改善箇所説明図

右後輪内面視

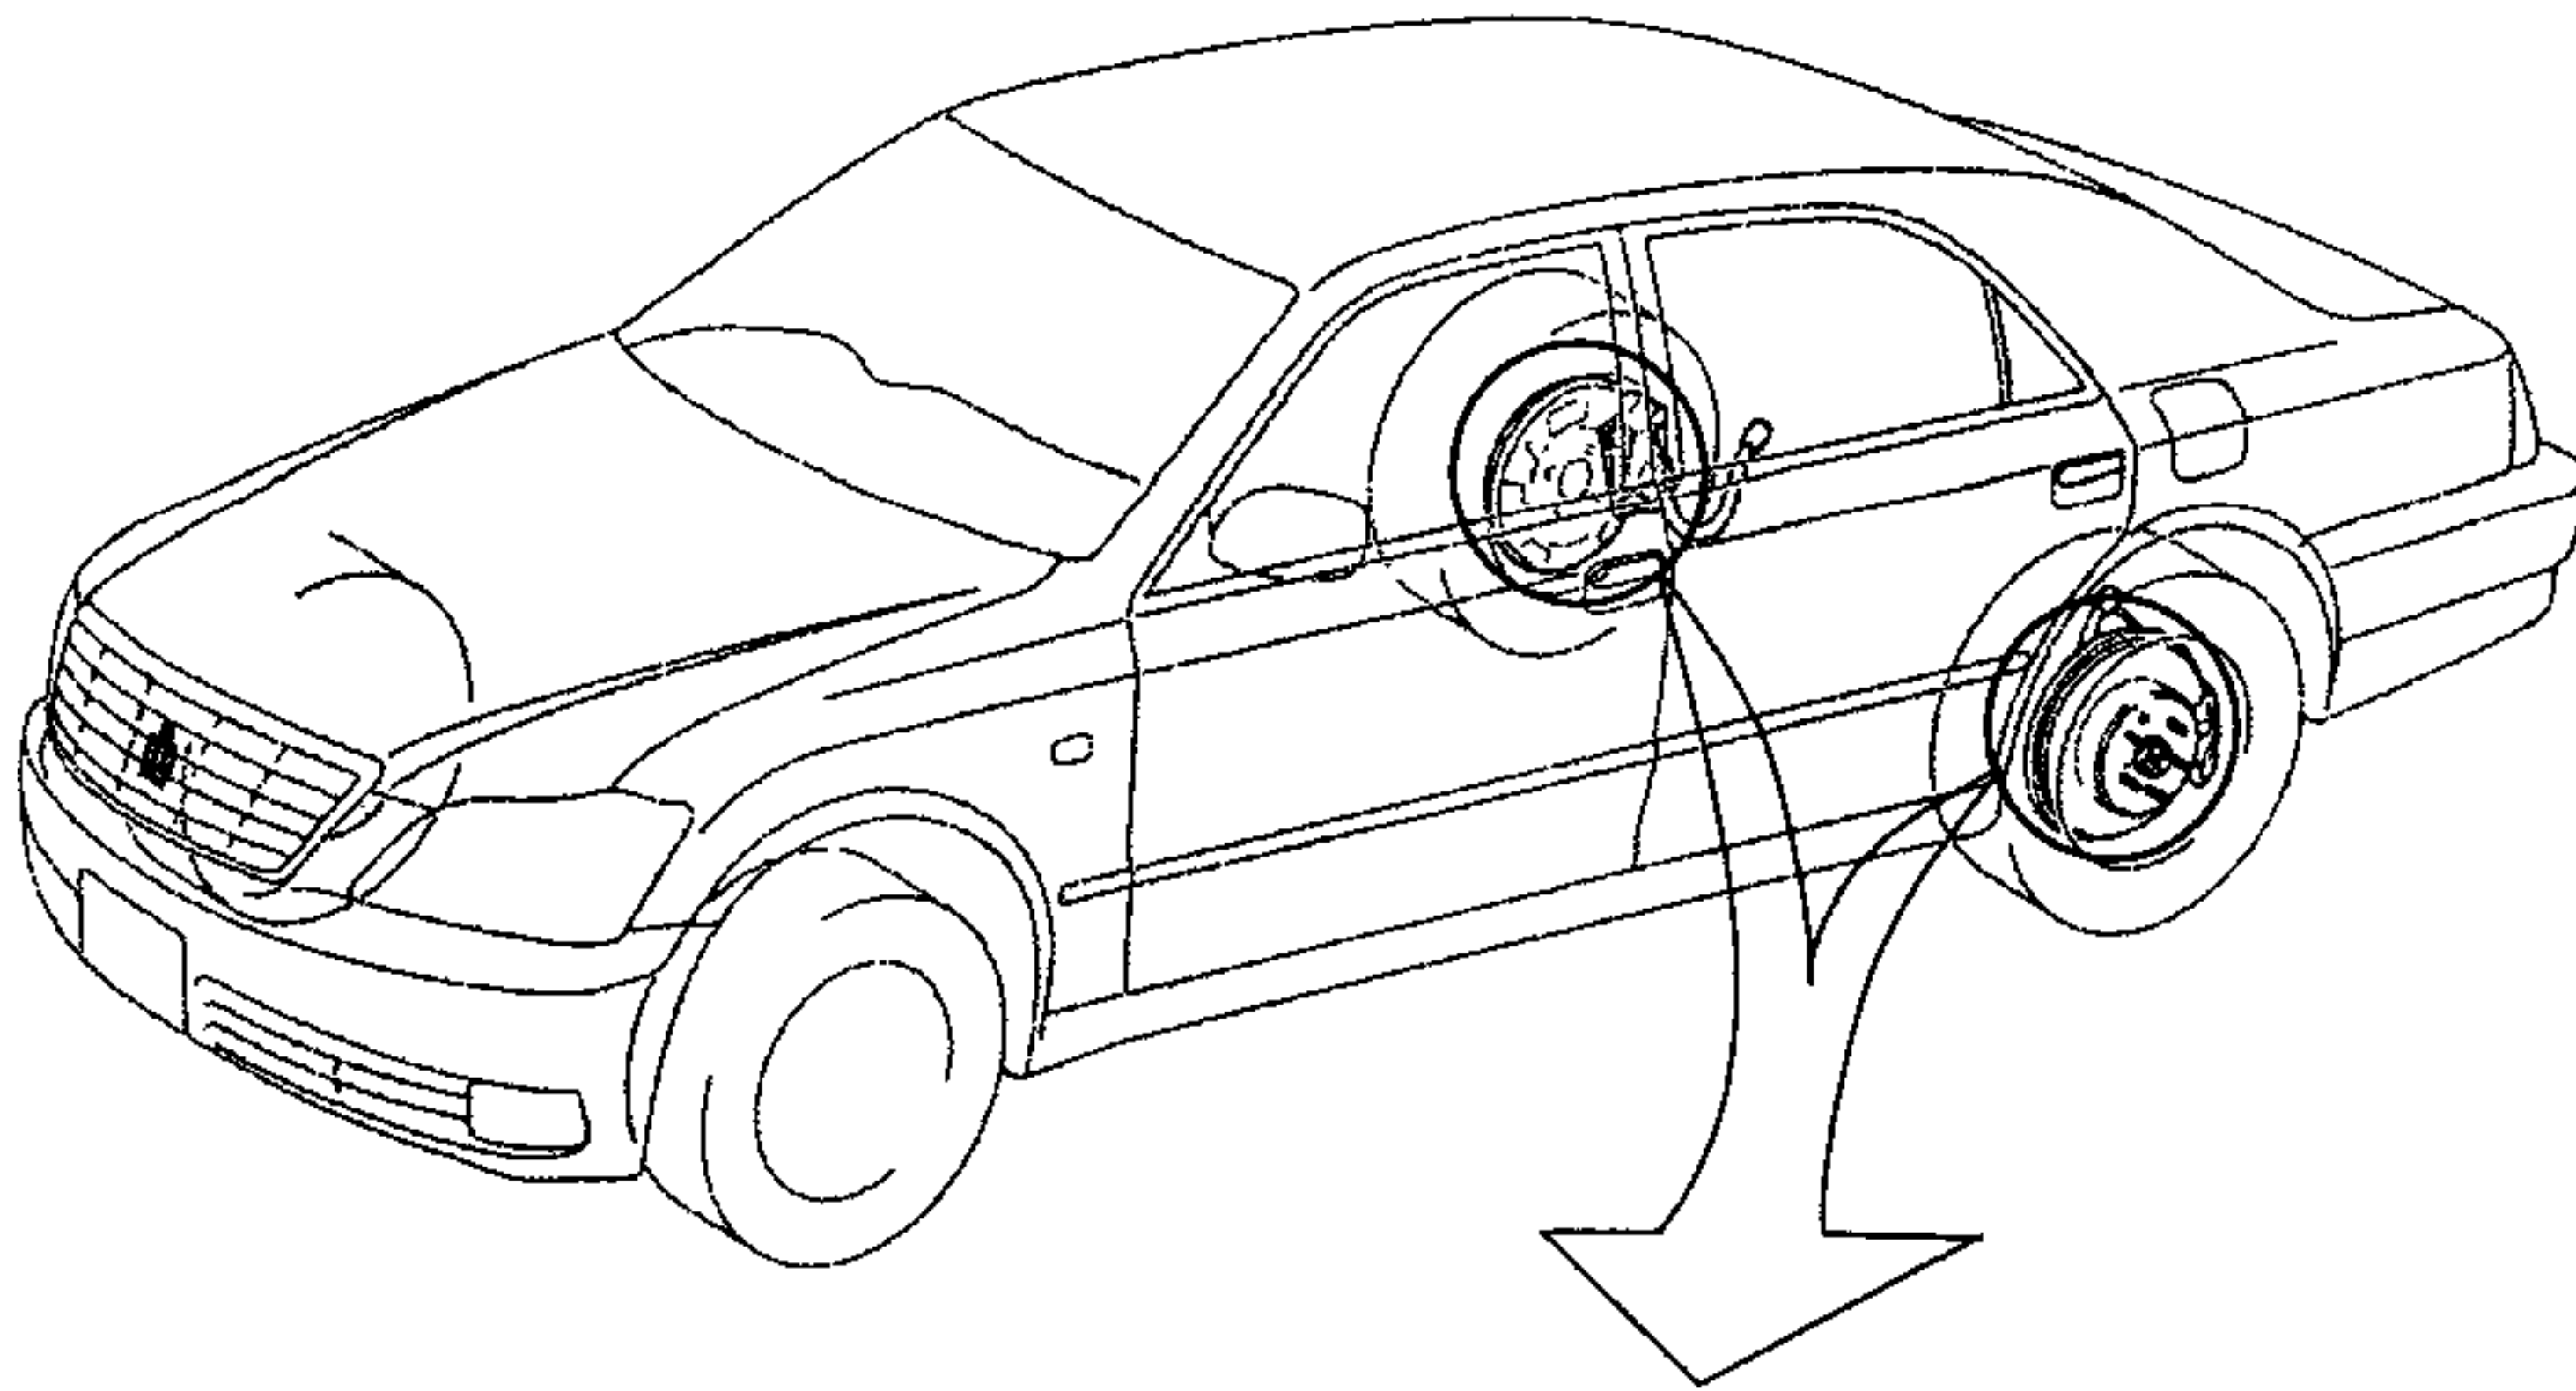
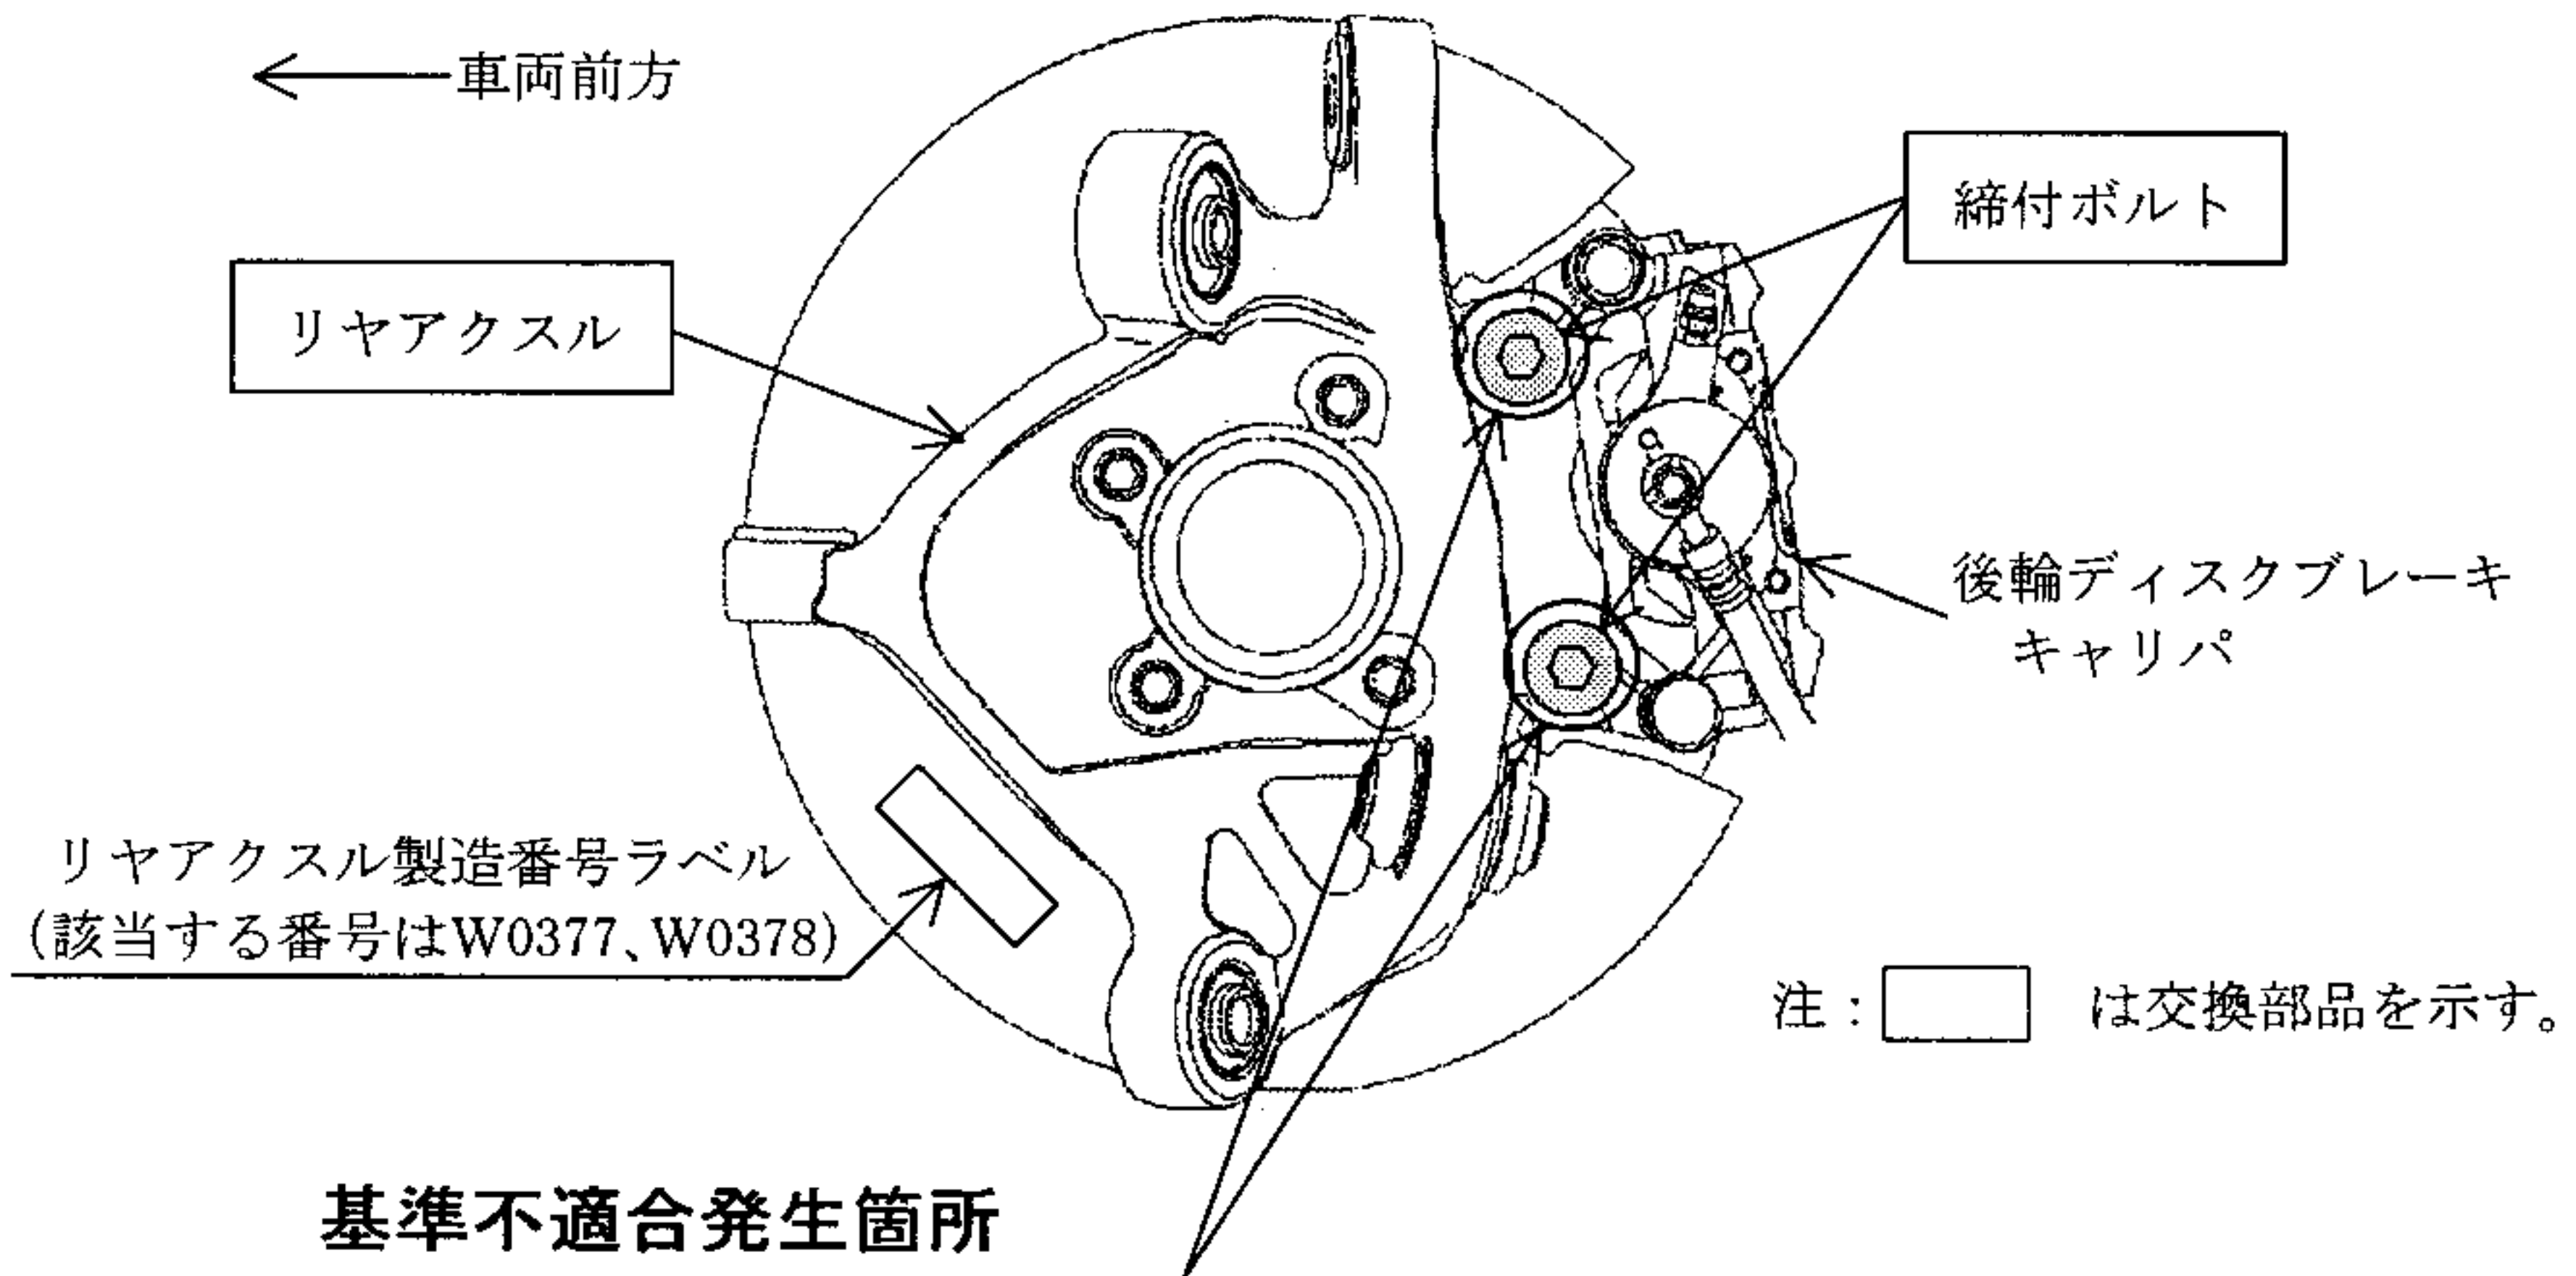
後輪ディスクブレーキのキャリパを固定する締付ボルトの座面の加工が不適切なため、急制動を繰り返す等の運転を行うと、当該ボルトがゆるむものがある。そのため、制動時に異音が発生し、最悪の場合、ボルトが外れてキャリパがリヤホイールの内側に接触し損傷するおそれがある。

全車両、リヤアクスルの製造番号を確認し、該当するものはリヤアクスルを新品と交換するとともに当該ボルトを良品と交換する。

識別：改善済車両にはエンジンルーム内の車台番号打刻位置の左側に黄色ペイントを塗布する。
